项目名称：临县国源绿能新能源有限公司临县 100MW

农光互补光储一体化光伏发电项目

《临县国源绿能新能源有限公司临县 100MW 农光互补光储一体化光伏发电项目》修改说明

临县国源绿能新能源有限公司 100MW 农光互补光储一体化光伏发电项目 环境影响报告表技术审查意见

附图 7 本项目与圆圃北遗址（村北）、圆圃遗址（村东）最近相对位置图

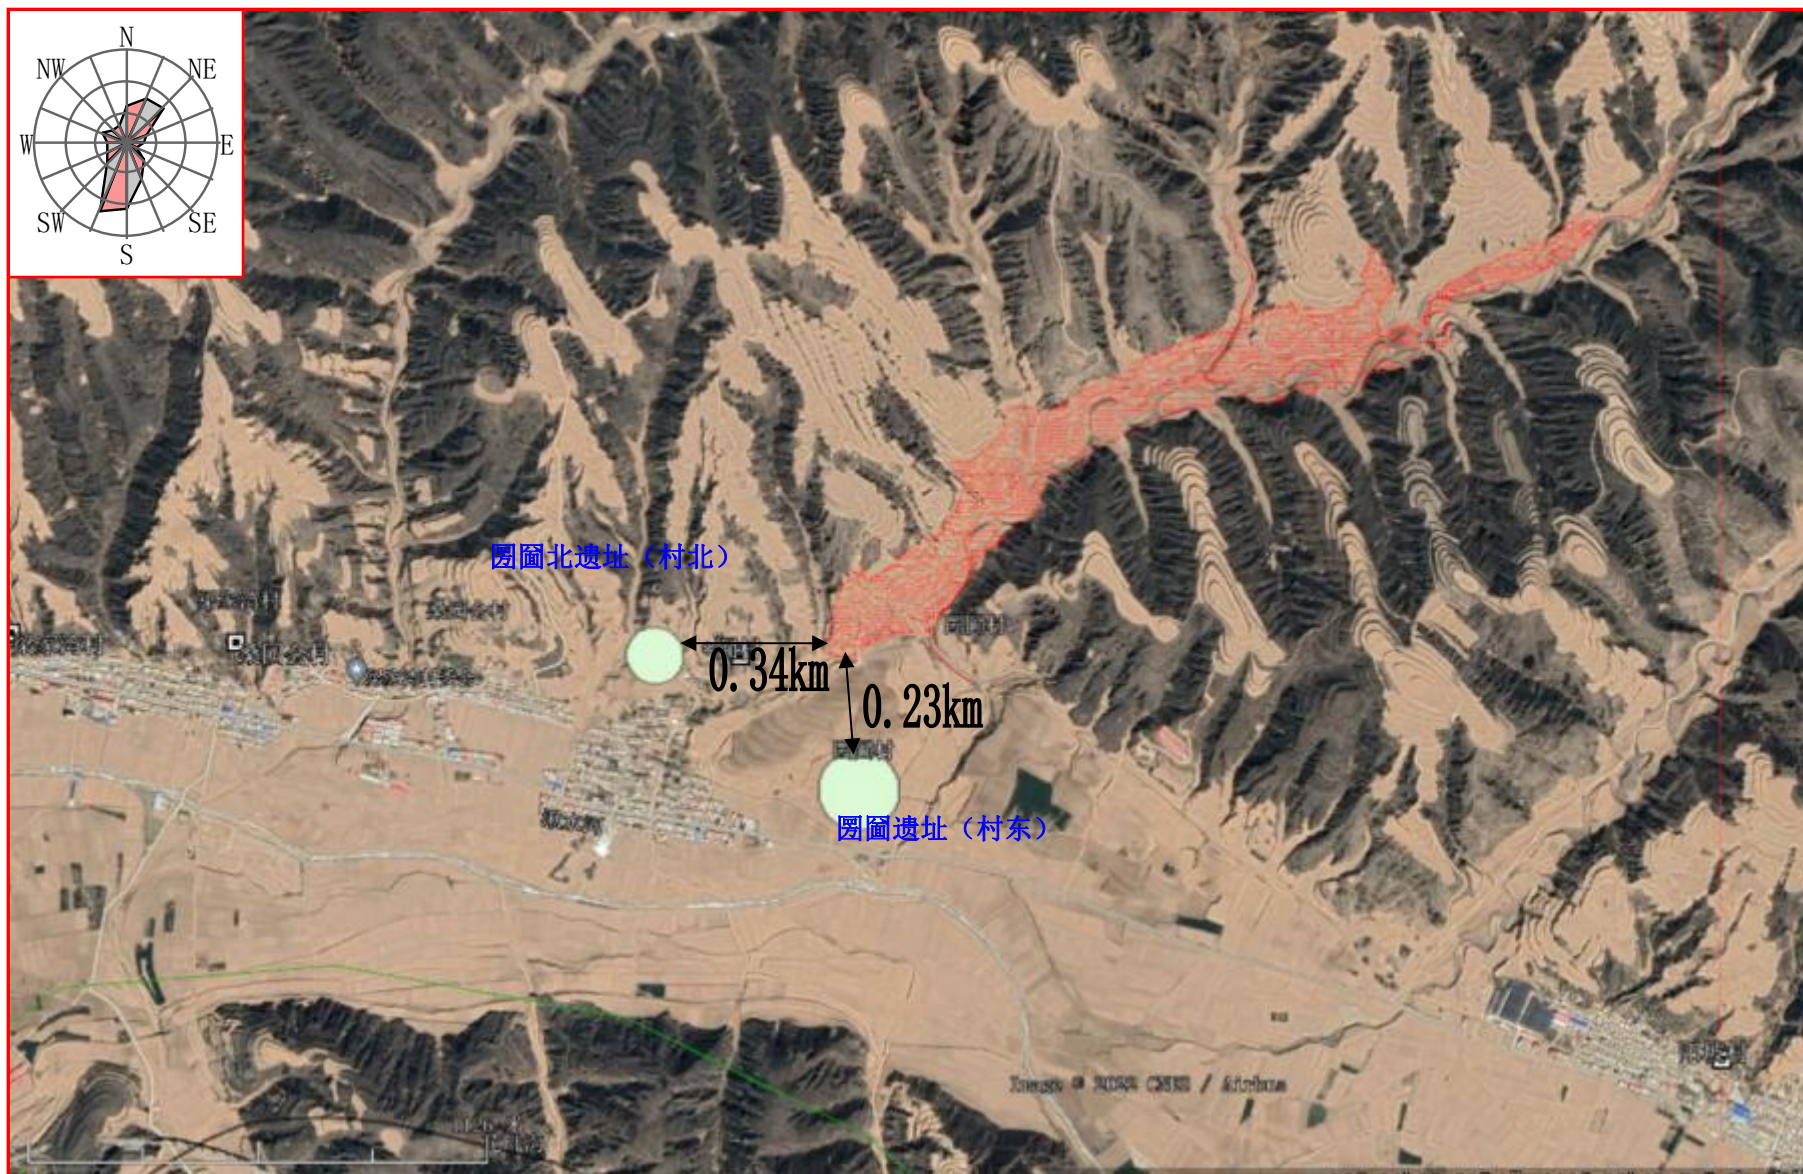
10、完善环境敏感及保护目标图表及介绍；明确与文物保护范围的距离、给出与保护范围位置关系图，细化文物保护措施。核实环保投资；完善环境管理及监测计划内容、细化生态环境保护措施监督检查清单。

附图 17 项目典型生态恢复措施图

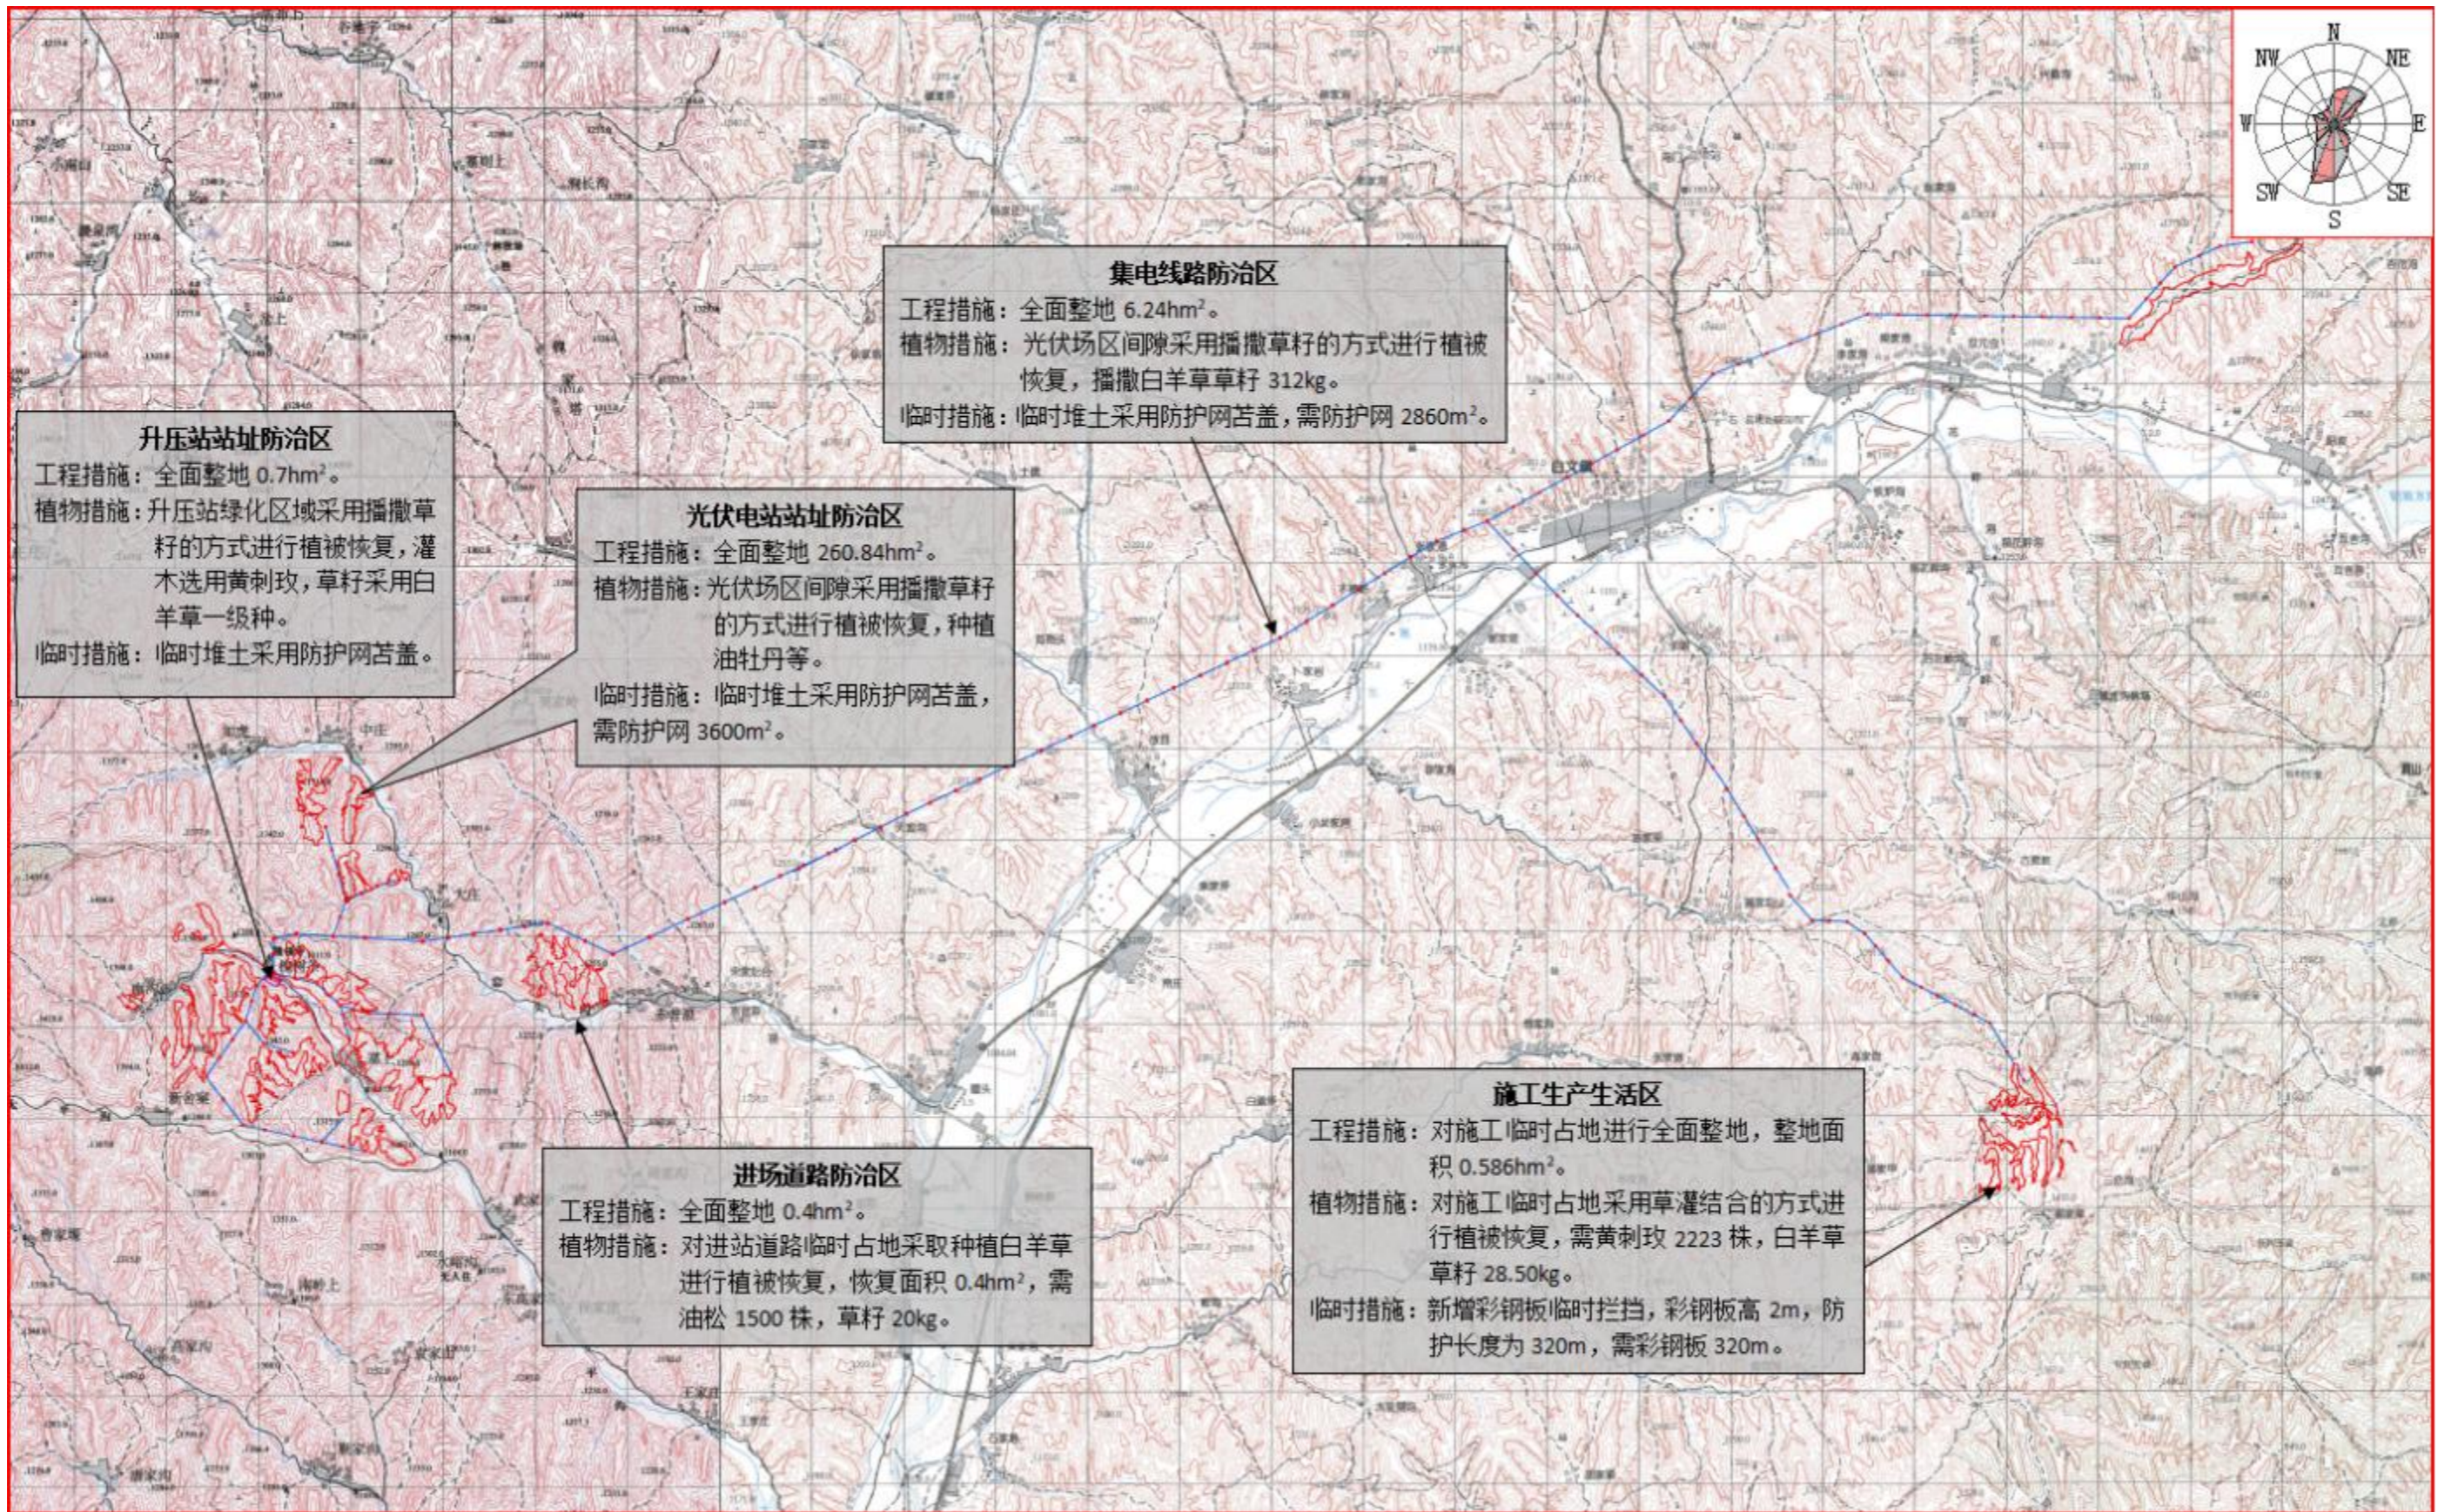
给出各类临时占地生态恢复目标，按照土地复垦技术标准，对应完善有效的生态恢复方案，细化临时占地、弃渣场、取土场、形成的裸露场地和边坡、道路等的生态恢复措施及截排水设施等水土流失防治措施。完善植物生态恢复工程中物种选择的适宜性，优化生态恢复物种。分析建设前后生态环境的变化，本项目对生态环境的影响程度。完善生态评价图件。
